東京電力の影響評価の具体的な問題点

CCNE 緊急オンライン企画

「ALPS処理水の海洋放出に係る放射線影響評価報告書」の問題点

濱岡 豊

表4. 処分開始時期と処分量によるタンクに貯蔵されている処理水の処分期間(処分終了時期)の試算例²⁹

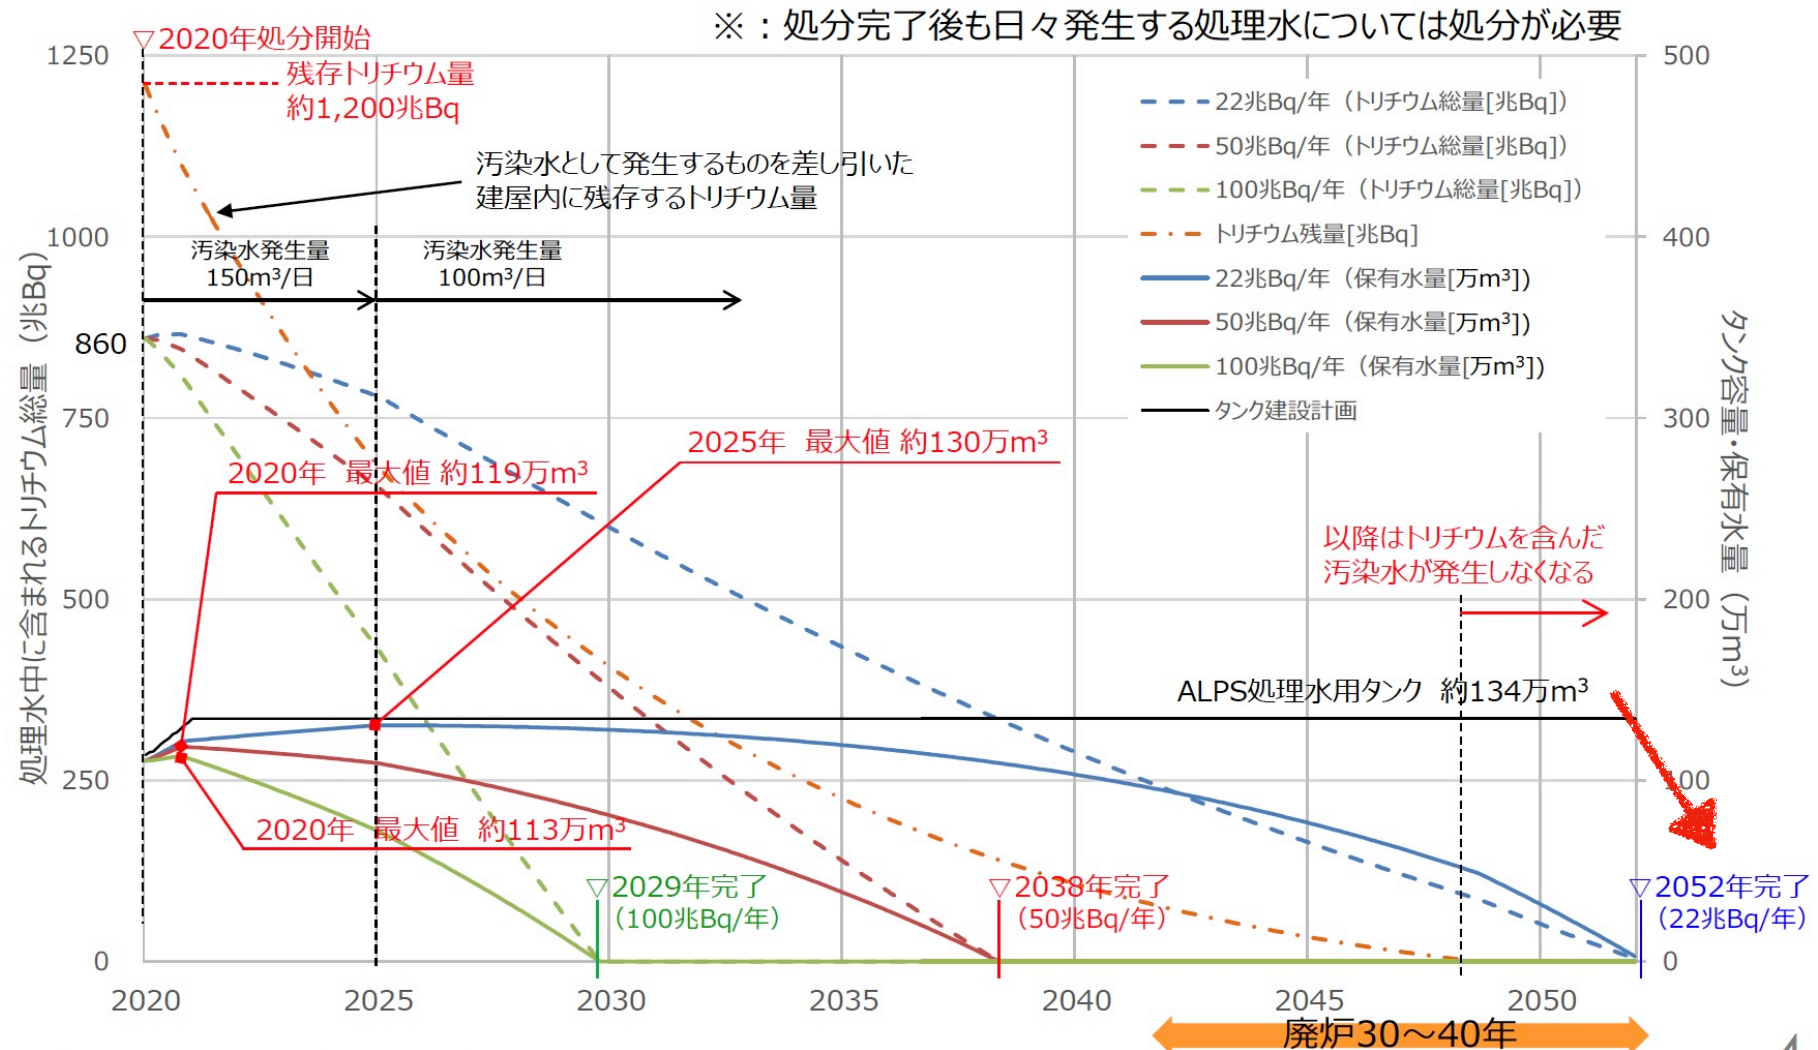
実績は2兆Bq/年だった。

仮に2020年から放出しても終了は2052年。すでに2021年末であり、さらに遅れる=廃炉までの目標としてきた40年を超える。→計画全体を見直すべき。

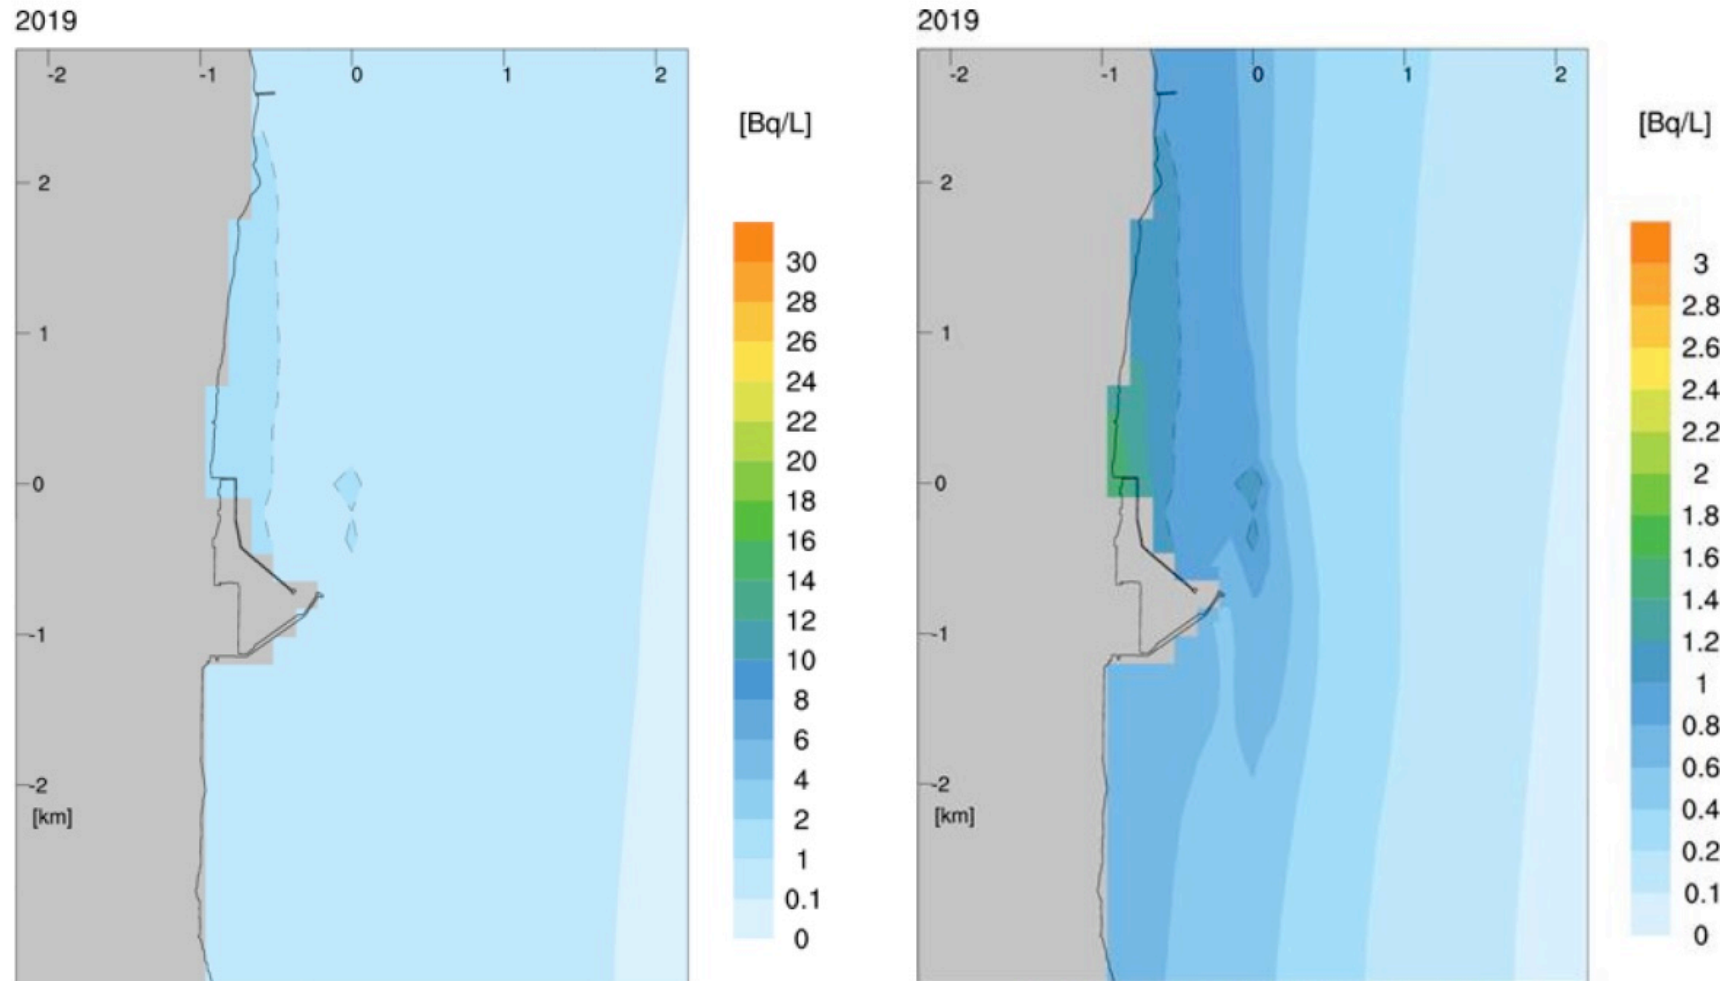
「排水口付近でも30Bq/L」

事故前の原発近辺海水中のトリチウム濃度はND(不検出)~1.3 Bq/L→その30倍以上

長期間放出されれば濃度も変化するはずだが、どの時点なのか記述がない。

そもそも何年かけるかも明示されていない。

図5-3 海中の年間平均濃度分布図（放水位置東西断面）
（トリチウム $2.2E+13Bq$ を年間を通じて均等に放出）

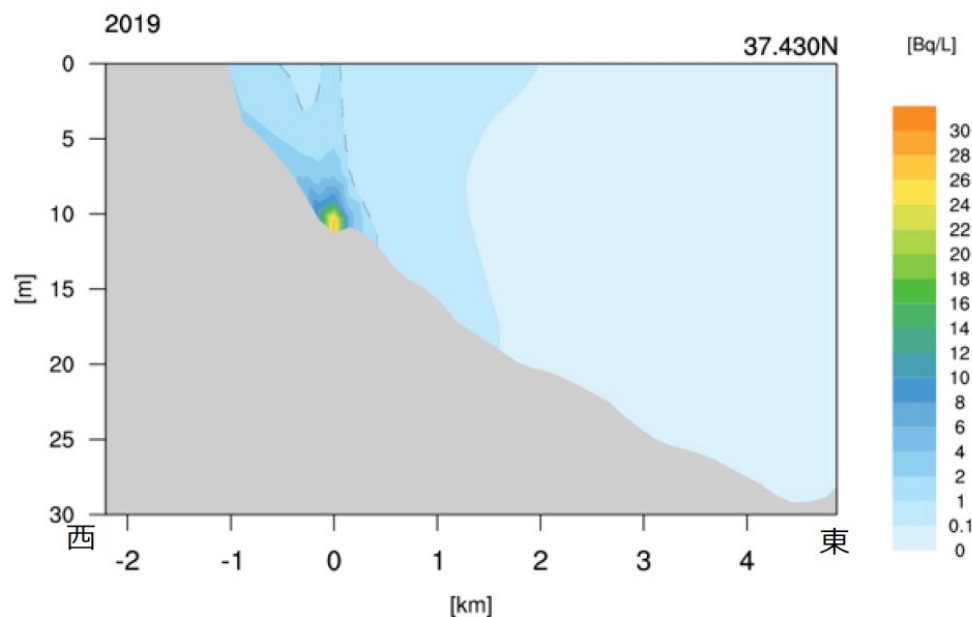
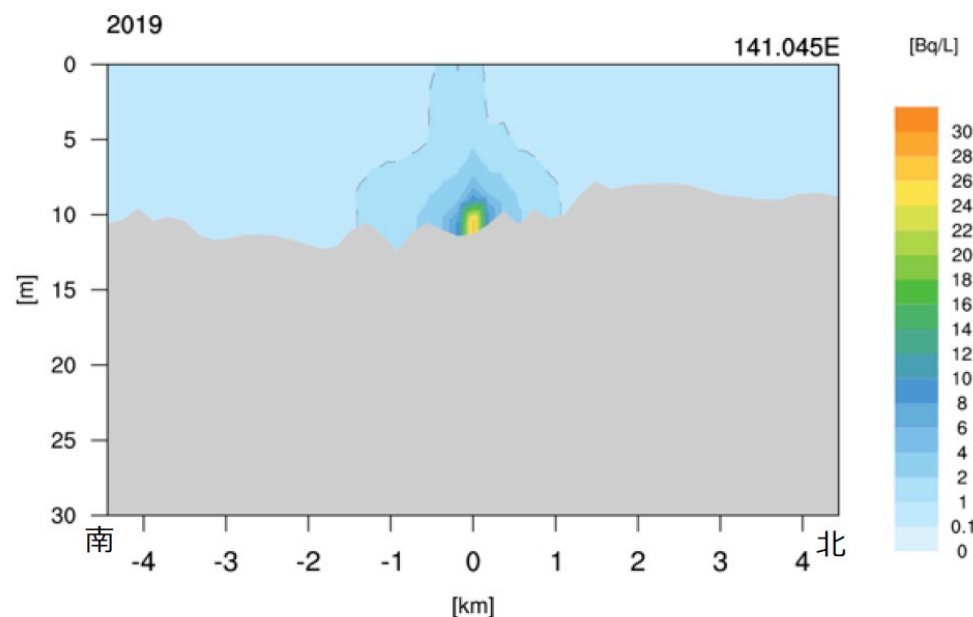
- いつの時点の結果なのか不明な結果
- 深度方向断面
 - 放出口近辺が高濃度

- 同平面方向

- このような濃度の違いを無視して $10km \times 10km$ で平均化して評価。
 - 被ばく量の過小評価につながる可能性が大きい。

5. 被ばく評価	40 以降	上述のようにシミュレーション条件が不明であり結果を論ずる段階にないと考えるが、結果は次に紹介するように平常時との比較を中心に説明すべきである。 例 5-2. 移流・拡散の評価 「図 5-3、図 5-4 は、海中の年間平均濃度を東西方向、南北方向の断面で図示したものであり、海底の放水地点付近では 30Bq/L 程度」とあるが、目標レベルは 0.1Bq/L であり、原発および核燃料施設近辺での海水試料のトリチウム濃度は表層水で ND ~1.3 Bq/L、下層水で ND ~0.27 Bq/L であった(文部科学省・科学技術・学術政策局・原子力安全課・防災環境対策室 (2010) 平成 21 年度海洋環境放射能総合評価事業海洋放射能調査結果。 https://www.mext.go.jp/b_menu/shingi/chousa/gijyutu/004/011/shiryo/_icsFiles/afieldfile/2010/10/12/1298286_1.pdf)。 これと比べるとこの計算結果である 30Bq/L の大きさがわかるはずである。	濱岡 豊

項目	頁数	コメント	記入者
5. 被ばく評価	40 以降	「5-3. 評価に使用する核種毎の海水中濃度の算出」 「表 5-5 トリチウムを年間 $2.2\text{E}+13\text{Bq}$ 放出した場合の海水中トリチウム濃度」 10kmx10km 圏内の平均濃度を用いているが、図 5-3、図 5-4 に示されているように排水口からの距離および深さによって濃度は大きく異なる。漁業者については海上、(F1 近辺ではしばらくはあり得ないが)市民については海岸近辺、海水生物については深さが大きく影響するはずである。元々のシミュレーションは 30 層で行っているとあり、ICRP の代表的個人の考え方に基づいて 95%タイル=被ばく量が大きくなる可能性も考慮した分析を行うべきである。 特に Zhao et al.(2021)が示すように広い範囲に拡散するのであり、世界中に注意喚起するためには UNSCEAR 福島レポートで行っているような collective dose を算出することも必要である。	濱岡 豊
WHO の基準との比較	1、8、161 など	1500Bq/L を世界保健機関 (WHO) 飲料水水質ガイドラインの「トリチウムで 10,000Bq/L」と比較している。この基準よりも低いことを印象づけるためであろうが、EU では 100Bq/L(被ばく線量 0.001mSv/年)、米国では 740Bq/L(0.01mSv/年) など低い値を設定している。一方、オーストラリア 76,103Bq/L(1mSv/年)など高い値を設定している国もある(柿内秀樹 (2018) トリチウムの環境動態及び測定技術. 日本原子力学会誌 ATOMOS 60, 537-541)。 放出予定の汚染水にはトリチウム以外の核種も含まれているのであり、トリチウムのみを前提とした比較自体が不適切である。	濱岡 豊
技術文書としてのクオリティの低さ。	全体 1-163	何年かけて放出するのかという極めて重要な情報が明示されていない。各種の諸元(表 4-1 など)の出所について、文中では説明しているが、数表の下には示されていない。文中引用も指針などのタイトルのみを示すもの、参考文献リストの番号含めて著者名、タイトルを引用するものが混在している。ホームページでしか入手できない参考文献に URL が示されていない、など論文もしくは技術文書としての体裁すら整っていない。この計画書のページ番号は半角で打たれているにもかかわらず、このパブコメの受付画面でもページ番号を全角で入力させるなど「数値」の扱いとしてはあり得ない方法である。 代表的個人についての ICRP 報告書、トリチウムやセシウムの太平洋全体を対象とした拡散シミュレーション、生態系も含めた分析など、当然、考慮すべき文献群も参考文献には入っていない。このことからみても検討された内容は極めてクオリティが低いと判断せざるを得ない。 さらに、国民の理解が得られていないこと、当初とコスト・期間なども大きく増加し優位性が失われていることを明示していないなど倫理的にも看過できない計画となっている。汚染水放出はやめるべきである。	濱岡 豊
